# 泊発電所 3号炉 耐津波設計方針について

## (燃料等輸送船の漂流物影響に係る指摘事項回答)

令和6年1月18日  
北海道電力株式会社

燃料等輸送船の緊急退避の成立性について、退避作業の不確かさを考慮した上で、津波到達までに退避できることを説明すること。また、津波到達までに十分な余裕時間が確保できない可能性を踏まえ、緊急退避ができない場合を想定しても、他の対策によって燃料等輸送船が漂流物とならないことを説明すること。

図1 沖だし係留  
概要図①（沖だし係留イメージ 平面）

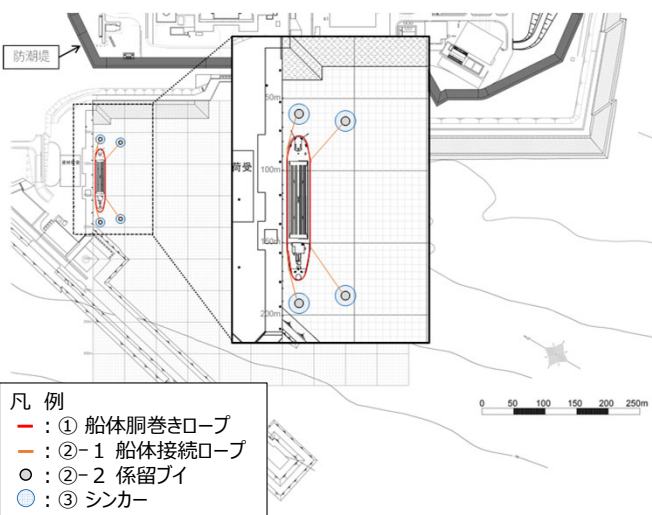
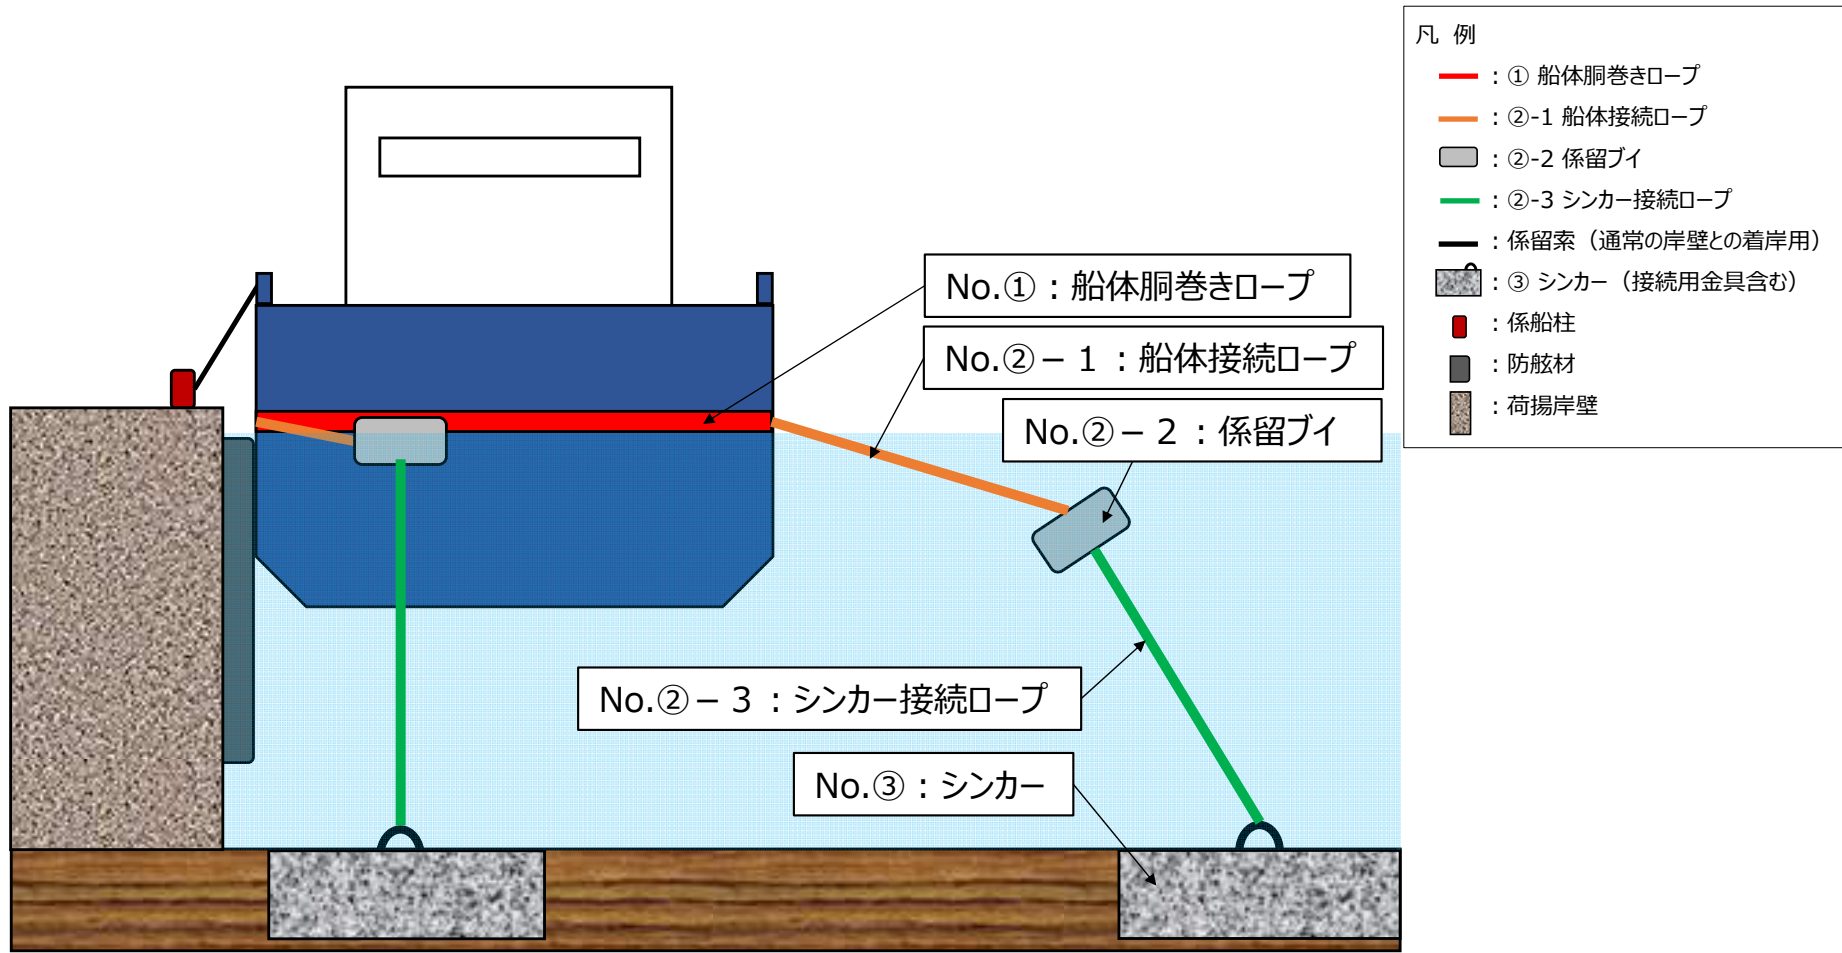
- 泊発電所における基準津波の特徴として、押し波の最大水位が高く、津波の来襲時には燃料等輸送船が荷揚岸壁に乗り上げ及び漂流する可能性がある。
- “押し波時における燃料等輸送船の荷揚岸壁への乗り上げと漂流防止” 及び “引き波時における燃料等輸送船の港湾内での漂流防止” を達成するため、**泊発電所専用港の海域から係留を行う。（以降、「沖だし係留」という）**
- 沖だし係留の実施にあたり、泊発電所専用港の港湾内にシンカーを設置する（4箇所）。また、燃料等輸送船の船体に、船体胴巻きロープ及び沖だし係留索（高強度繊維ロープ）を取り付ける。（p.9 図1～3参照）
- シンカー（4箇所）と沖だし係留索（ロープ連結用の係留ブイ含む）を接続し、沖だし係留を達成させ、燃料等輸送船を荷揚岸壁近傍に留めることで、取水口へ到達しない及び津波防護施設や浸水防止設備に影響を及ぼさない設計とする。
- また、沖だし係留の設置作業時に地震・津波が発生した場合においても、作業員が安全に退避可能であることを確認する。（作業員の退避については、次回お示しする）

図3 沖だし係留  
概要図③（船体取り付けイメージ）

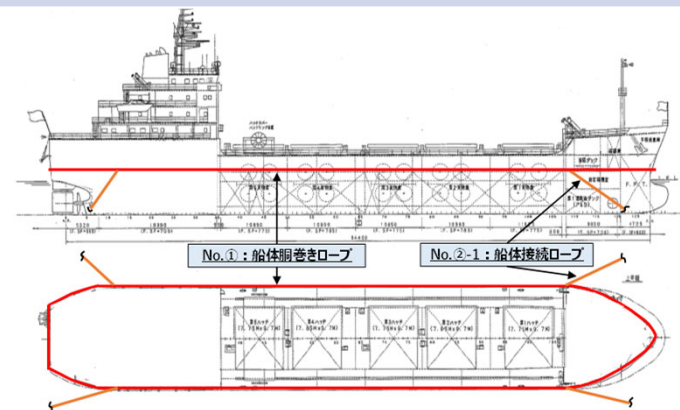
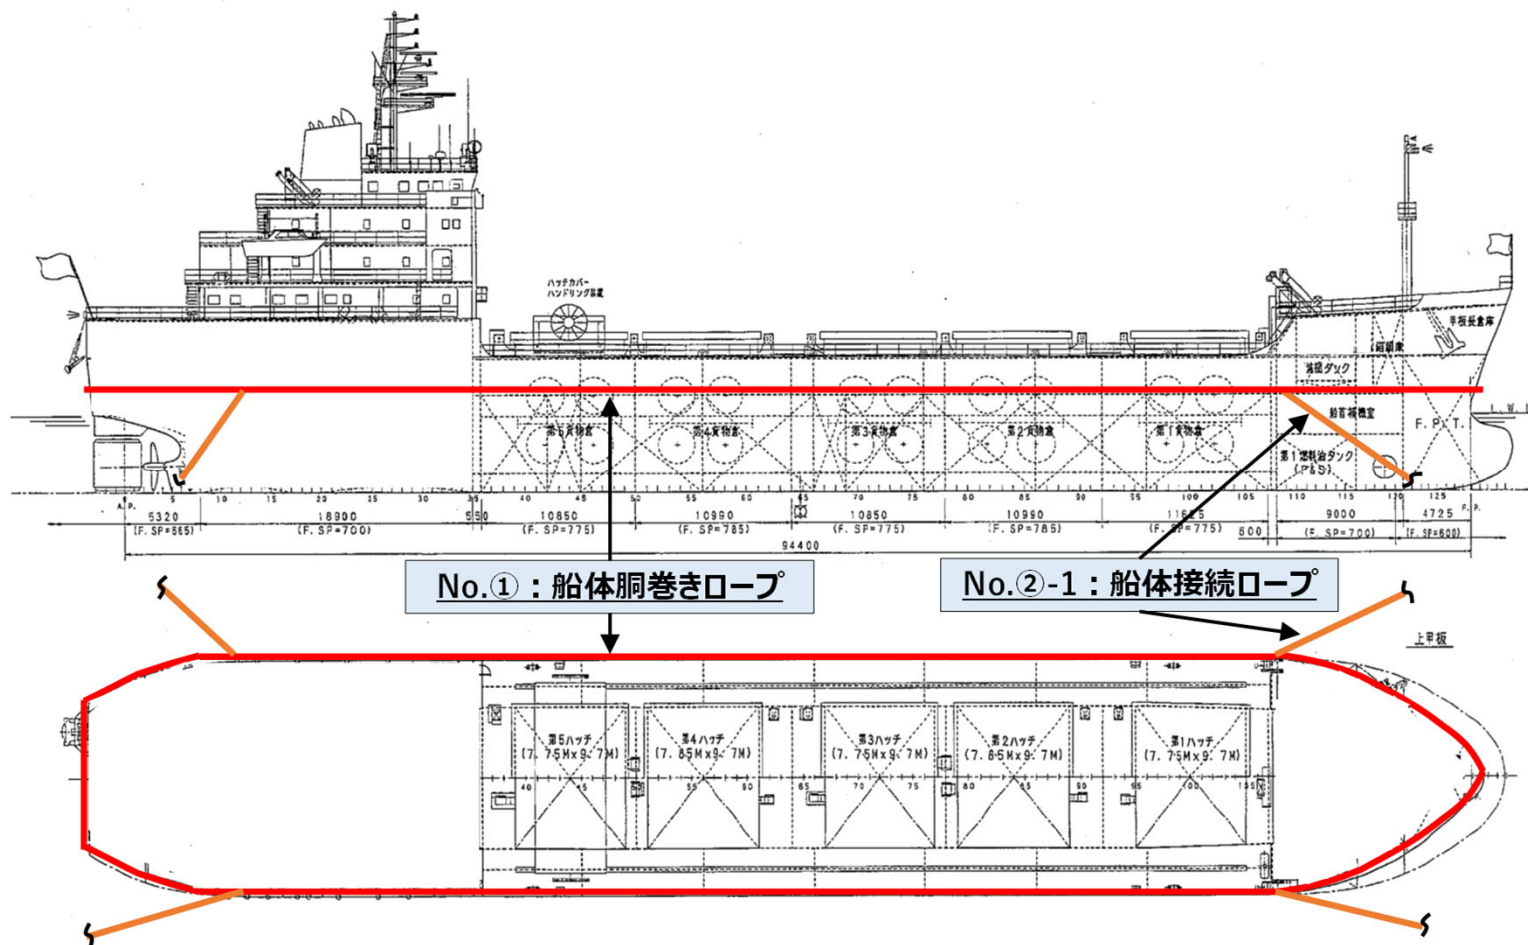
- 沖だし係留の構成部材のうち、①：船体胴巻きロープと②-1：船体接続ロープは、泊発電所専用港へ入港する前に燃料等輸送船の船体に取り付けた状態とする。
- 燃料等輸送船の入港前に、②-2：係留ブイと②-3：シンカー接続ロープを港湾内に設置する。（ダイバーによりシンカーと接続する）
- 専用港へ入港後、事前に専用港に設置した②-2：係留ブイと船体に取り付けた②-1：船体接続ロープを連結し、沖だし係留を完成させる。
- 沖だし係留の設置作業の詳細は、P.16の参考参照。

図4 沖だし係留取り付け状態における津波来襲時（押し波時）の船体挙動イメージ

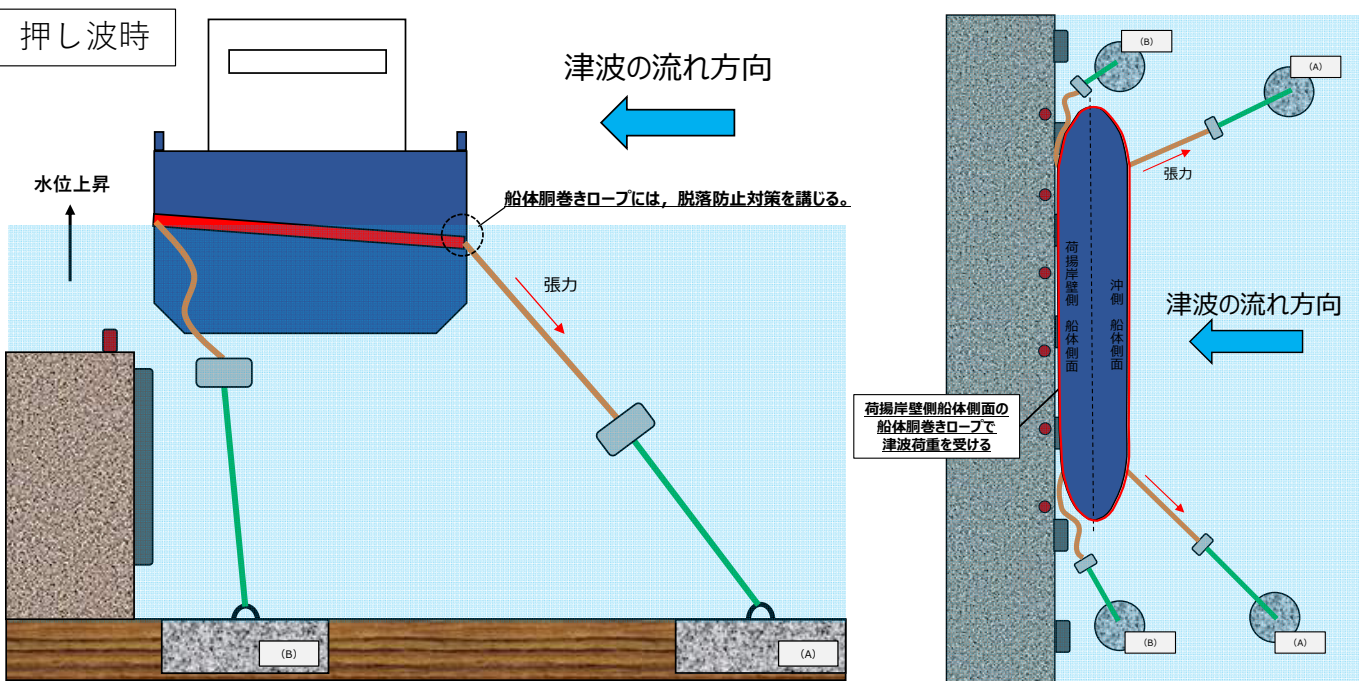
- 押し波時は、水位上昇とともに押し波により燃料等輸送船が荷揚岸壁側へ移動しようとする。その際、荷揚岸壁から遠い側のシンカー（A）に取り付けてある沖だし係留索（②-1～3）により、燃料等輸送船が荷揚岸壁に乗り上げる（漂流物化する）ことを防止する。
- 押し波時は、荷揚岸壁側船体側面の船体胴巻きロープで津波荷重を受けるような挙動となる。
- また、押し津波の荷重によって沖だし係留索に作用する張力により、船体胴巻きロープには、船体斜め下方向へ引かれる力が作用することから、船体胴巻きロープの脱落を防止するため、脱落防止対策※を講じる。

- 脱落防止対策は、津波来襲時に沖だし係留索の張力が作用した場合においても、船体と船体胴巻きロープが密着した状態となる船首・船尾近傍に実施する。
- 船尾側については、船体甲板部と船体胴巻きロープを繋ぐ脱落防止用ロープを取り付けることや船体に脱落防止用の架台を設置することを検討中。
- 船首側については、喫水線下の突起部（バルバス・バウ、図5参照）により、船体胴巻きロープは脱落しないことから、対策は不要と考えるが、必要に応じて、船尾側と同様に脱落防止用ロープを取り付けることも検討する。

図6 沖だし係留取り付け状態における津波来襲時（引き波時）の船体挙動イメージ

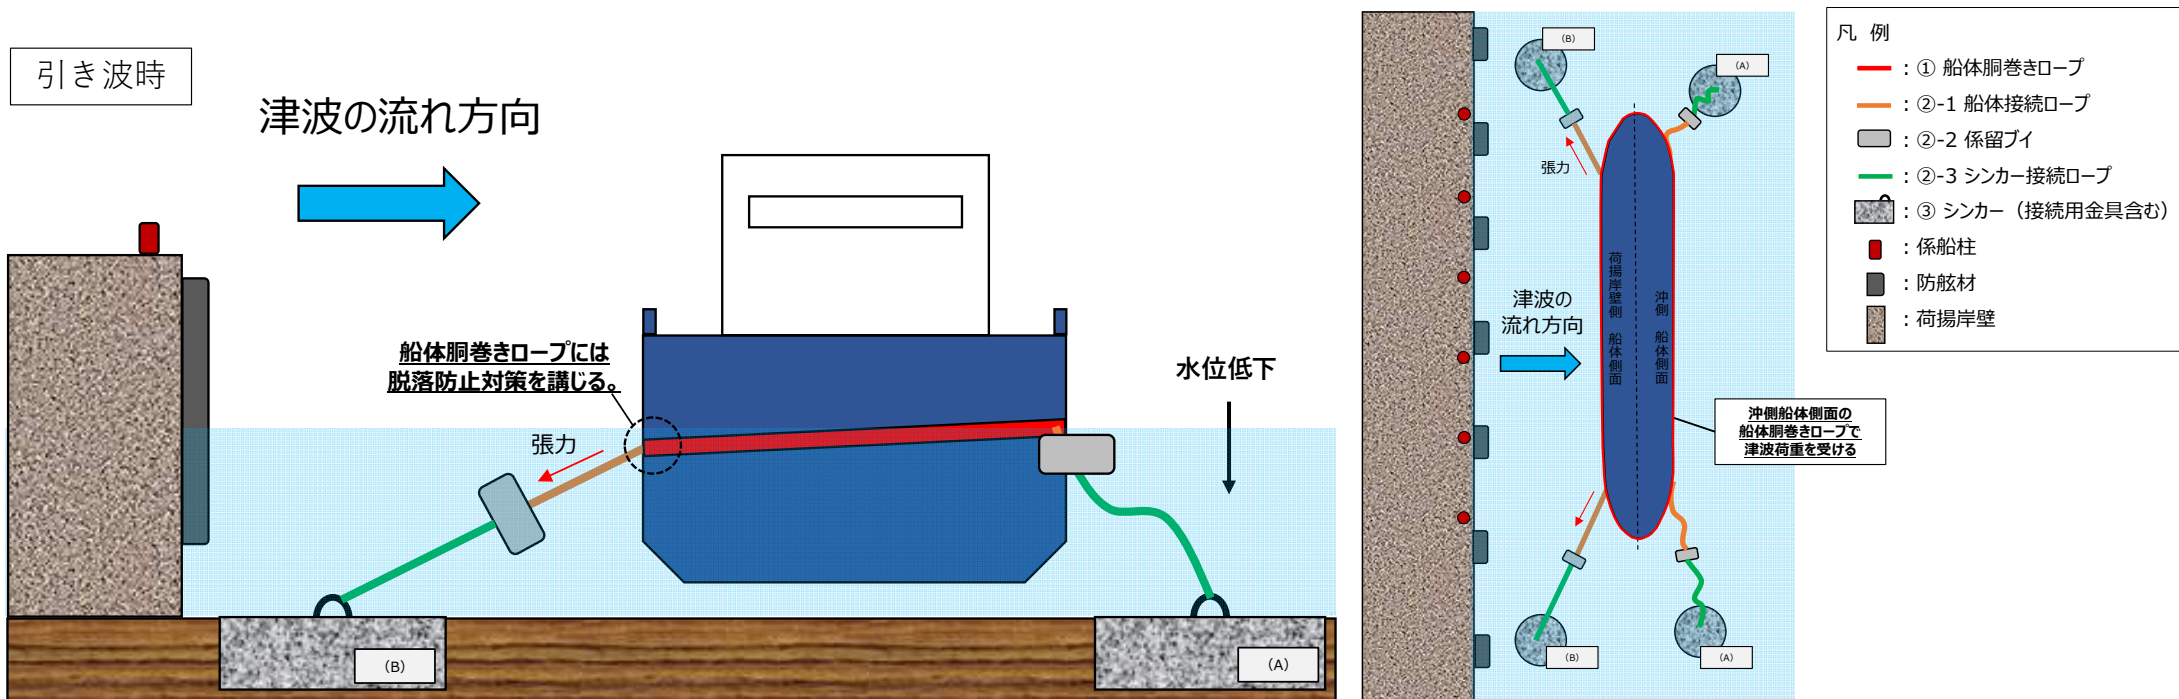
- 引き波時は、水位低下とともに引き波により燃料等輸送船が沖側に移動する。その際、荷揚岸壁側のシンカー（B）に取り付けてある沖だし係留索（②-1～3）により、燃料等輸送船が港湾内で漂流物化することを防止する。
- 引き波時は、沖側船体側面の船体胴巻きロープで津波荷重を受けるような挙動となる。
- また、押し波時と同様に、船体胴巻きロープには脱落防止対策が必要であるため、押し波時と同様の対策を講じる。
